福岡高裁宮崎支部の仮処分決定が見逃した重大な事実および
2016年熊本地震と島崎氏の問題提起で暴かれた
適合性審査の過誤・欠落

2016年8月10日

大阪府立大学名誉教授

長沢 啓行

図 2: 川内原発で観測された M5.0 以上の地震観測記録の応答スペクトルと耐専スペクトルとの比 (水平方向) [39] (赤線は九州電力が再稼働申請時に示した M5.4 以上の地震観測記録の平均 [38])

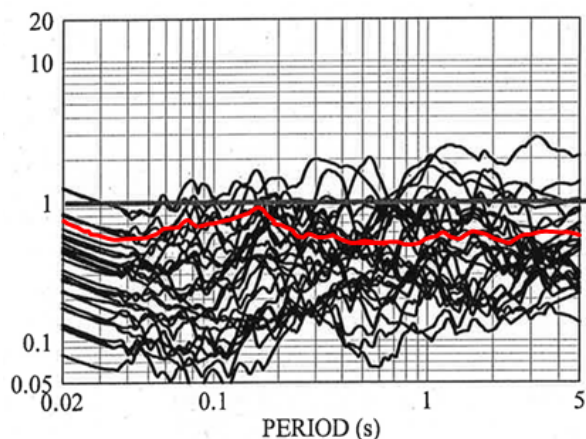
福岡高裁決定はこれに続けて、「本件原子炉施設において観測された地震の観測記録に基づく応答スペクトルの Noda et al.(2002) の方法を用いて導かれた応答スペクトルに対する比率は、おおむね全周期にわたり 1.0 を下回っている ことからすれば、抗告人らの主張する偶然的な不確定性に伴うばらつきをしんしゃくしても、相手方が Noda et al.(2002) の方法を用いて行った応答スペクトルに基づく地震動の評価が直ちに過小なものとなっている ということとはできない」([12]pp.98-99) と判断しているが、これは偶然的な不確定性をゼロと認定するものにほかならず、「偶然的な不確定性に伴うばらつきをしんしゃく」したことにほならない。 なんとすれば、図 2 からは、川内原発での地震観測記録はその平均が全国平均より大きいことが認められること (これは認識論的不確定性である) に加えて、偶然的な不確定性が平均の 2 倍程度存在することが認められる のであり、この偶然的な不確定性は、内陸補正係数を用いないことで認識論的不確定性を考慮した上に、さらに考慮されるべきばらつきだからである。 地震動のばらつきは「平均+標準偏差」が平均の約 2 倍になる程度に大きいというのが地震学界の常識であり、膨大な国内データに基づいて認識論的不確定性と偶然的な不確定性を分離

した内山・翠川 (2013)[70] の結果に基づけば、上述したとおり偶然的な不確定性は 2 倍近くになる。図 2 はそれを川内原発において数少ない地震観測記録で裏付けたものといえる。

福岡高裁決定は、「おおむね全周期にわたり 1.0 を下回っている」と認定しているが、図 2 が対数目盛であることを含めてよく見れば、1.5 倍ないし 2 倍程度にまで「1.0」を超えており、そのような認定自身にかなり無理がある。また、このような視点の裏には、図 2 の最上部の曲線が最大値であるかのように見なしている可能性があるが、それは確率論的に間違っている。数少ない地震観測記録の中に最大値が含まれる確率は極めて小さく、図 2 に記されたデータは普通に起こりうる地震観測記録が収集されたものと見なすのが確率論的な常識である。確率論的にはさらに大きなデータが出て当然だと言えるのである。

図3: 大飯3-4号における「FO-A~FO-B~熊川断層」の基準地震動と原子力規制庁による入倉式を武村式に置換えた地震動試算（基本ケース：破壊開始点3）[16]

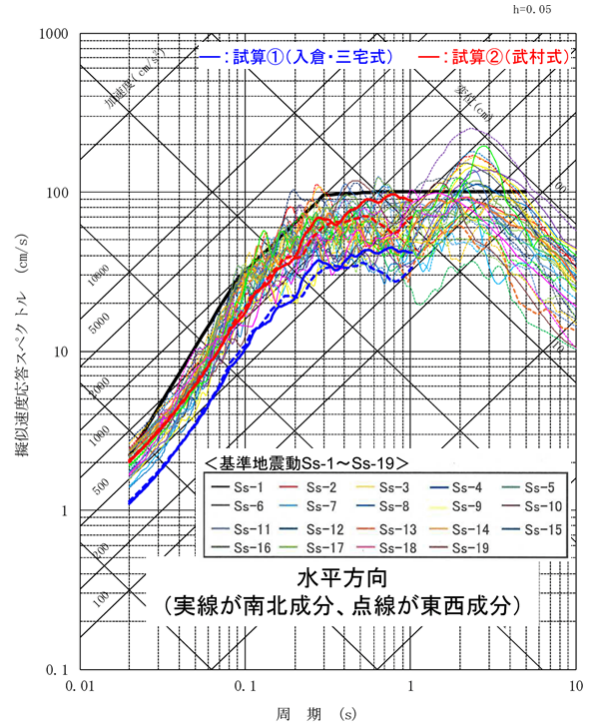
島崎氏の問題提起を受けて、原子力規制庁が入倉式を武村式に置換えて地震動評価を行った結果は7月13日の原子力規制委員会本会議に示された[16]。それが、図3である。規制庁によれば、この図の一番下の青線が、「関西電力と同じ条件で入倉式を用いた」場合の地震動評価結果であり、その少し上の赤線が「入倉式を武村式に置換えて求めた」地震動評価結果である。後者は前者の約1.8倍になっているが、関西電力の基準地震動を下回っているように見える。この図を元に、原子力規制委員会は、「武村式による地震動計算結果は基準地震動の範囲内に入っている」との評価を下し、「大飯原発について基準地震動見直しの必要はなく、これで結論が出た」と結論づけたのである。

ところが、関西電力による地震動評価では「基本ケースの1.5倍程度」が最大856ガルの基準地震動になるはずだが、規制庁の試算では「基本ケースの約1.8倍」なのに最大856ガルの基準地震動よりかなり小さい。審査内容に熟知していれば、この矛盾にすぐ気付くはずだが、規制委員の

図4: 原子力規制庁による入倉式を武村式に置換えた地震動試計算 [16] と関西電力による地震動評価結果 [35] の比較（基本ケース：破壊開始点3） (b) の原図は原子力規制庁広報部がマスコミに提供したもの

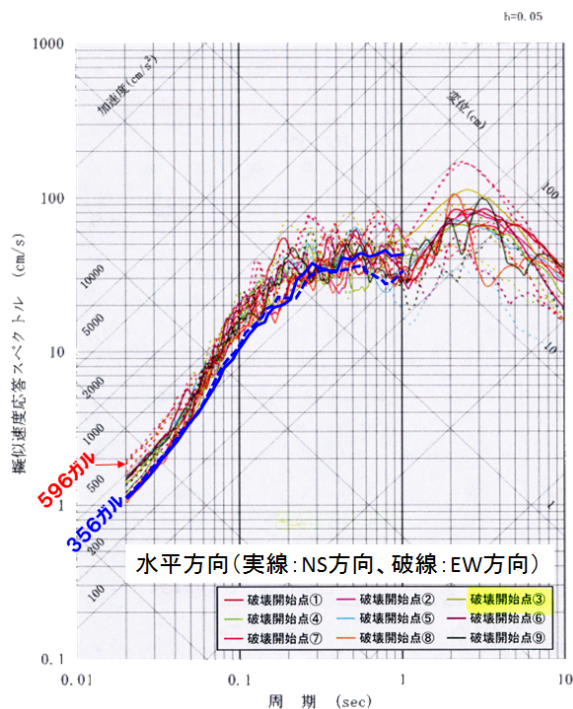
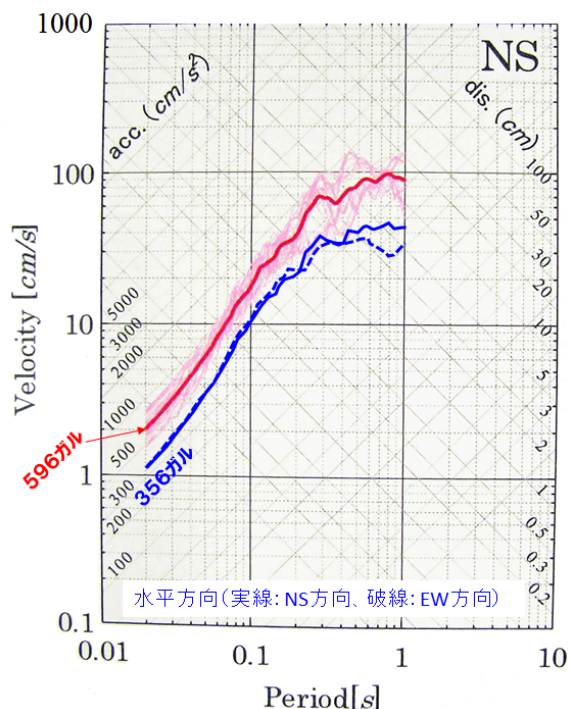
実際、関西電力による基本ケースの破壊開始点を変えた全ケースの地震動評価結果は図4(a)の通りであり、破壊開始点3だけを取り出した同図(b)では一層顕著な差が見られる。関西電力の596ガルの基本ケースの地震動が、規制庁ではその1.67分の1(0.60倍)の356ガルへ引き下げられている。つまり、関西電力と同じ条件で計算すれば、図3の青線と赤線はいずれも1.67倍に引上げられるのであり、赤線の地震動は1,080ガルにもなって、基本ケースで関西電力の856ガルの基準地震動をはるかに超えてしまう。さらに、「応力降下量の1.5倍化」などの不確かさを考慮すれば、856ガルの1.8倍で1,550ガルにもなり、大飯3-4号の1,260ガルのクリフエッジをもはるかに超えることになる。

わせて放射特性に偏りを持たせているが、規制庁では等方的放射特性にしており、波形合成のプロセスも異なるという。また、図4(b)のように、関西電力では位相乱数と破壊伝播速度に±5%の揺らぎを持たせた50通りの要素地震波を生成して地震動評価を行い、その平均スペクトルに最も近い代表波を採用しているが、規制庁では25通りの平均スペクトルを示しているという。

図 6: 大飯 3・4 号における「FO-A~FO-B~熊川断層」等の断層モデルによる評価結果 (灰色の全ケース重ね描き) と FO-A~FO-B~熊川断層 (傾斜角 75 度) の耐専スペクトル (赤折れ線) および基準地震動 Ss-1~Ss-17 (2015 年 3 月)[35]

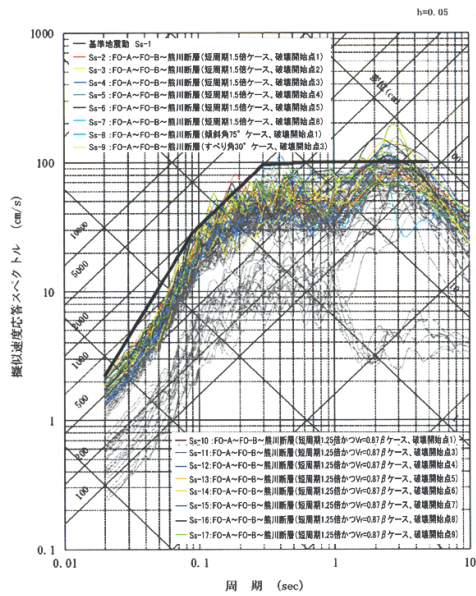
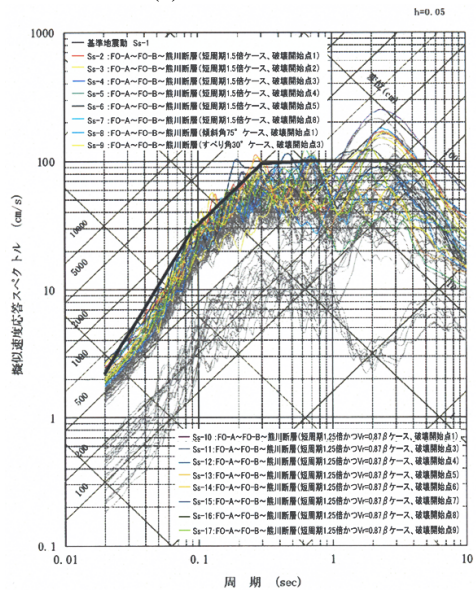
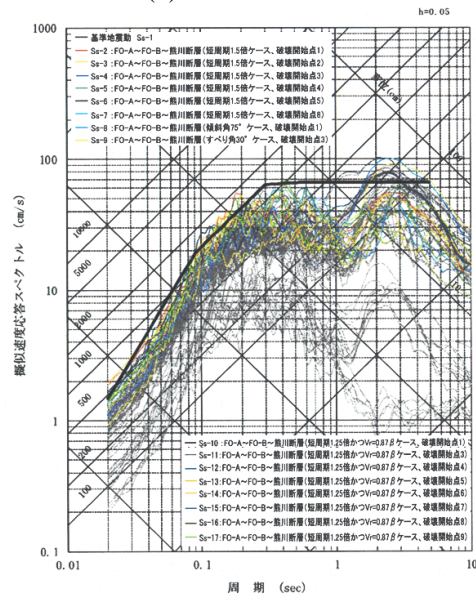
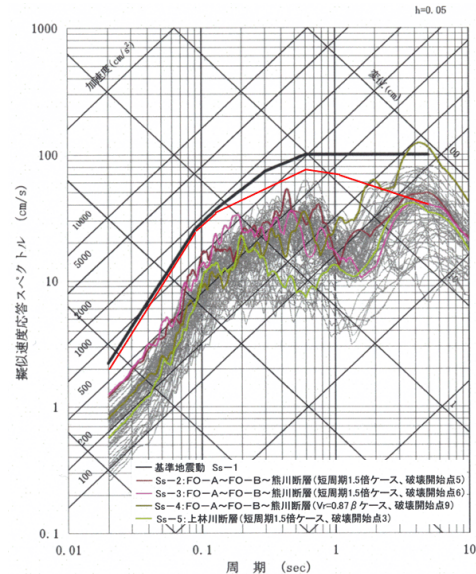
2015年9月現在、原子力規制委員会の審査会合で了承された大飯3・4号の基準地震動 Ss-1~19 は表4の通りであり、断層モデルによる地震動評価結果とそれに基づく基準地震動 Ss-2~Ss-17 は図6の通りである¹¹。

大飯3・4号では、「FO-A~FO-B~熊川断層」(M7.8, $X_{eq} = 11.0\text{km}$)の耐専スペクトルは1,200ガル以上になるが、等価震源距離が11.0kmと近いこと適用外とされており、700ガルの基準地震動 Ss-1 は再稼働申請時のままで、もっぱら断層モデルによる評価が行われている。その結果が、図

図5の「FO-A~FO-B~熊川断層」の断層パラメータは表6の通りであり、地震モーメントを入倉式ではなく松田式で求めると、断層モデル(入倉式)の「F-M不採用」の欄の $5.03 \times 10^{19}\text{N}\cdot\text{m}$ から「修正・新レシピ」の欄の $7.01 \times 10^{19}\text{N}\cdot\text{m}$ へ約1.4倍になり、同様に、短周期レベル A は $1.96 \times 10^{19}\text{N}\cdot\text{m}/\text{s}^2$ から $2.19 \times 10^{19}\text{N}\cdot\text{m}/\text{s}^2$ へ約1.1倍になる。応力降下量も Fujii-Matsu'ura の「 $\Delta\sigma = 3.1\text{MPa}$, $\Delta\sigma_a = 14.1\text{MPa}$ 」から約1.9倍の「 $\Delta\sigma = 5.8\text{MPa}$, $\Delta\sigma_a = 26.5\text{MPa}$ 」(断層面積を変えない場合)または約1.5倍の「 $\Delta\sigma = 4.5\text{MPa}$, $\Delta\sigma_a = 20.6\text{MPa}$ 」(修正レシピで断層面積を変えた場合)へ大きくなる。断層面積を変えた場合には、アスペリティ面積も 209.22km^2 から 247.05km^2 へ約1.2倍になる。これらの結果、断層モデルによる地震動評価結果は、松田式で地震規模を評価した場合に約1.9倍、修正レシピで断層面積を拡大した場合に約1.5倍強になると推定される¹²。仮に、図6の断層モデルによる地震動評価結果が1.5倍強になれば、表4の断層モデルに基づく基準地震動 Ss-2~Ss-17 も1.5倍強へ大幅に引き上げられることになり、大飯3・4号の1,260ガルのクリフエッジを間違いなく超えるであろう。

図 8: 適合性審査における川内 1・2 号の基準地震動 Ss-1 と市来断層帯市来区間 (24.9km, M7.2) の地震動評価結果 (2014.3.12)[40]

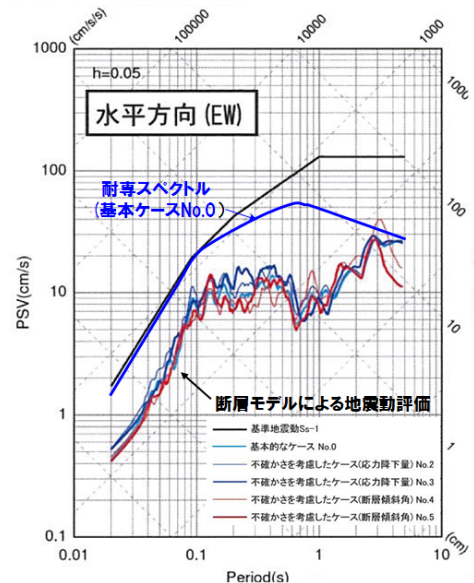
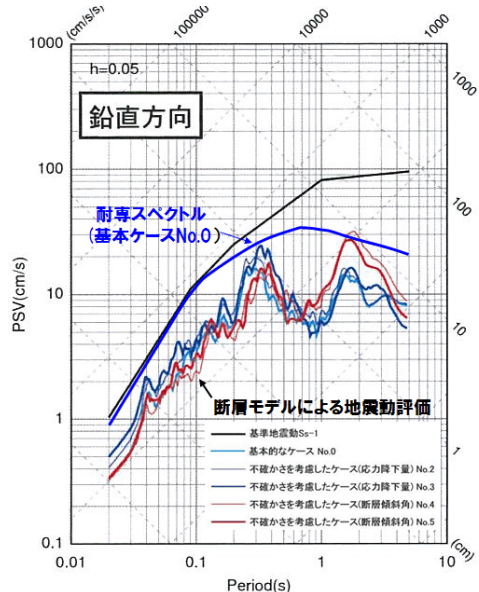
川内 1・2 号の基準地震動はシンプルであり、表 7 のように耐専スペクトルに基づく基準地震動 Ss-1 と 2004 年北海道留萌市庁南部地震 M6.1 の K-NET 港町における地震観測記録の解放基盤波（はぎとり波）Ss-2 の 2 つだけである。断層モデルによる地震動評価結果は基準地震動に全く現れない。それどころか、Ss-1 を規定しているのは図 8 に示される市来断層帯市来区間の耐専スペクトル（内陸補正なし）だが、この断層に対する断層モデルによる地震動評価結果は図 8 のとおり、耐専スペクトルの 1/2~1/3 にすぎない。あろうことか、九州電力は耐専スペクトルと断層モデルの間にあるこの大きな差を断層モデルによる地震動の過小評価とは捉えず、逆に、余裕を確保したものだと言っている。

仮に、地震動評価結果が約 1.6 倍(「断層幅のみ拡大」した場合)ないし約 1.9 倍($\Delta\sigma = 25.1\text{MPa}$ とした場合)になれば、図 8 の断層モデルによる地震動評価結果は耐専スペクトルにかなり接近し、一部で基準地震動を超えるであろう。この場合も、耐専スペクトルと断層モデルで大差のあった地震動評価結果が整合性のある形に収まり、九州電力の主張していた「断層モデルを基準にした余裕」は完全に消え失せる。そして、川内原発においても、高浜原発の項で指摘した 3 つの残された課題

断層モデルによる地震動解析結果は図 8 の通り、耐専スペクトルの 1/2~1/3 であり、最大加速度(水平方向)では 300 ガル弱にすぎない [40]。益城観測点での地震観測記録(はぎとり波概算で NS 方向 470 ガル、EW 方向 350 ガル)はこれをはるかに超えている。

図 10: 原子力安全基盤機構 JNES による M6.5 の左横ずれ断層による地震基盤表面 ($V_s=2600\text{m/s}$) での加速度分布図 (水平方向, 最大値 1340.4cm/s^2) [15] (右横ずれの場合には上下を反転させた分布図になるため, 図 9 における震央距離約 6km の益城観測点 KMMH16 はこの図で震源断層の右斜め下 300~400 ガルの地点 ▲ に相当する)

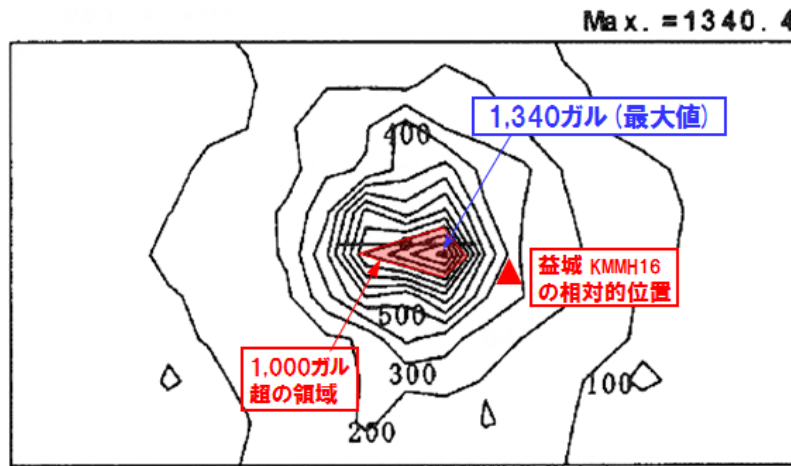
ここで興味深い事実を示そう。原子力安全基盤機構JNESが図11の震源断層モデルを使って、M6.5の左横ずれ断層による地震動解析を行い、図10のように、地震基盤表面（ $V_s = 2,600\text{m/s}$ ）での最大加速度の分布図を求めている。益城観測点とほぼ同じ地震基盤だと言え、この最大加速度はいわゆる「はざとりに波」の最大加速度に相当し、上記の益城観測点での地震観測記録を2倍した値に対応

する。JNES の断層モデルは左横ずれなので、熊本地震の右横ずれ断層に対応させるには、図 10 の上下を反転させればよい。そこで、上下を反転させた図 10 をイメージしながら、図 9 の「14 日 21 時 26 分 M6.5, 最大震度 7 (暫定)」の震央位置から

東南東約 2.5km に震源断層延長部を想定し¹⁸、益城観測点との位置関係を測ると、図 10 では右斜め下の 300~400 ガルの位置 (▲) に対応することが

分かる。益城観測点での水平方向最大加速度(はぎとり波概算)は、NS方向470ガル、EW方向350ガルであった。つまり、JNESの解析結果と比べて同等以上であることがわかる。JNESの解析結果ではこの震源領域での最大値は1,340ガルであったことから、今回の熊本地震でも、地震計が震源領域に多数配置されていさえすれば、はぎとり波換算で1,000ガルを大きく超え、川内原発のクリフエッジ¹⁹をも超える地震動が観測されていた可能性が高い。2004年北海道留萌支庁南部地震で地域地盤環境研究所が行ったような再現モデルによる解析[3]を行えば、それが明らかになるであろうことは間違いないと言える。

図13: 益城観測点KMMH16の地下地震観測記録のはぎとり波概算(2倍)の擬似加速度応答スペクトルと川内1・2号の基準地震動Ss-1および耐専スペクトル(水平方向)の比較(防災研データから長沢が作成)

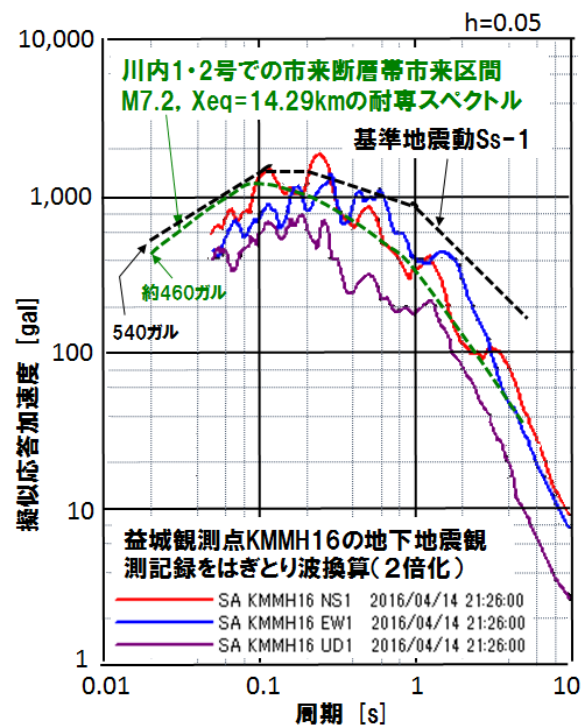
たとえば、益城観測点での最大加速度(はぎとり波概算)は、NS方向470ガル、EW方向350ガル、鉛直方向250ガル、3成分合成で520ガル相当であったが、これは川内原発の540ガルの基準地震動Ss-1(水平方向)[40]より少し小さめだが、図13のようにほぼ同等だと言え、しかも、周期0.2秒付近で一部超えており²⁰、重大だと言える。

なしの耐専スペクトルによって規定されているが、この耐専スペクトルは約460ガルであり[40]、益城観測点での地下地震観測記録はぎとり波はこれにほぼ等しく、図13のように周期0.1秒以上ではこれを上回ると言える。益城観測点はM6.5の前
